ID: Codice procedura (ID_VIP/ID_MATTM):10844

Impianto per la produzione di energia elettrica da fonte eolica, costituito da 6 aerogeneratori della potenza complessiva di 37,2 MW, un sistema di accumulo da 25 MW e relative opere connesse in località "Rempillo" nel comune di Pitigliano (GR).

ALLEGATO alle OSSERVAZIONI all' IMPIANTO EOLICO denominato REMPILLO nel COMUNE di PITIGLIANO (GR). Comp

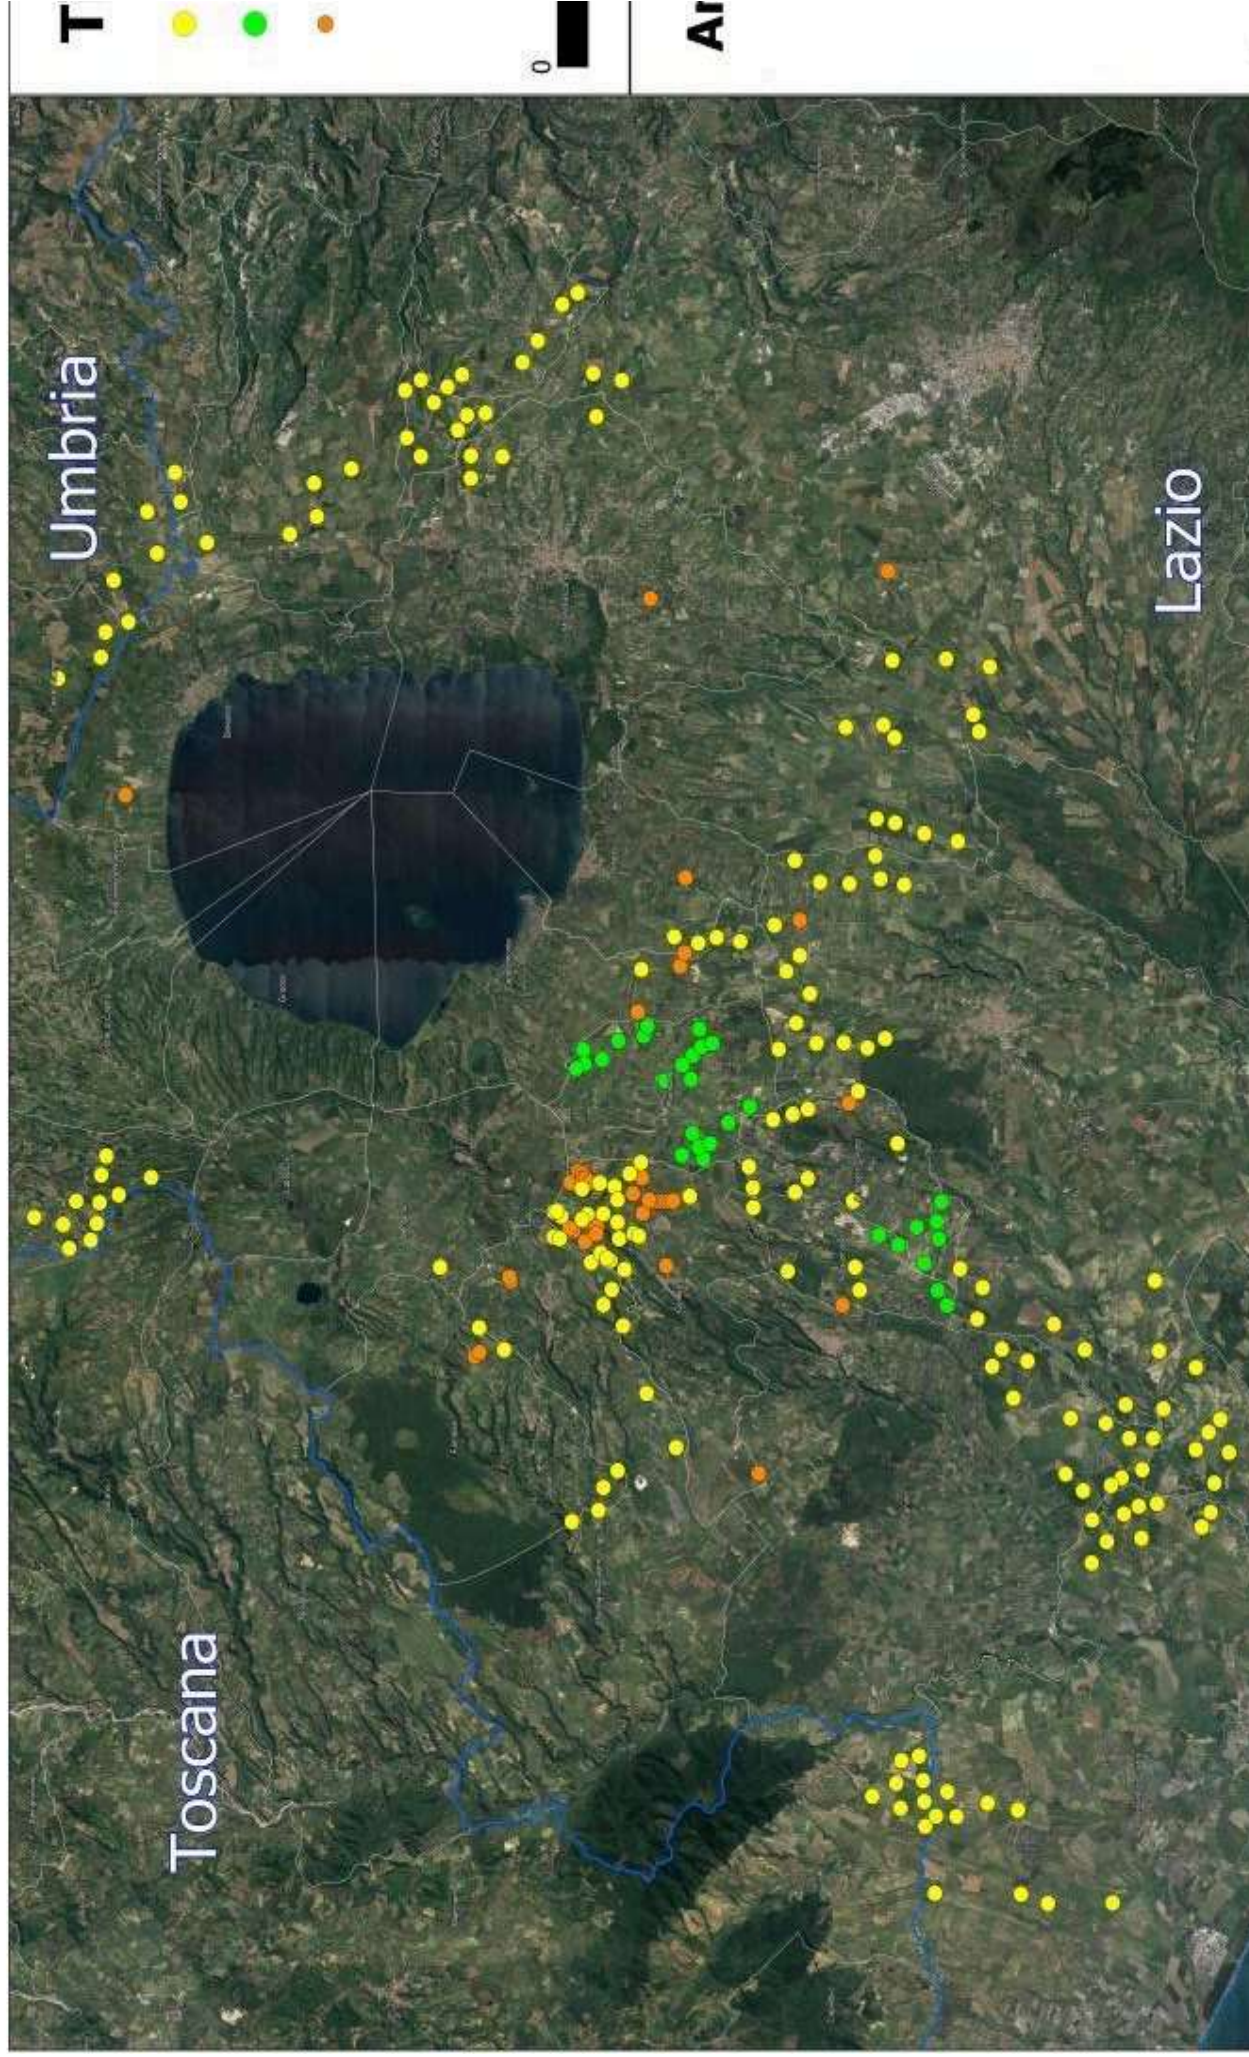
- h) Le zone di interesse archeologico evidenziate nell'immagine n. 3 a cui si aggiungono anche l'importante abitato protostorico di Sorgenti della Nova e Ruderii del Castello altomedioevale che si trovano a circa 4 km dalle aree in cui è stato progettato l'impianto eolico industriale. Poco più lontano i resti del castello medioevale “Morroneccio”. Nell'area vasta le preziose necropoli eneolitiche (Poggi Alti) ed etrusche di Pitigliano, Sovana e Sorano.
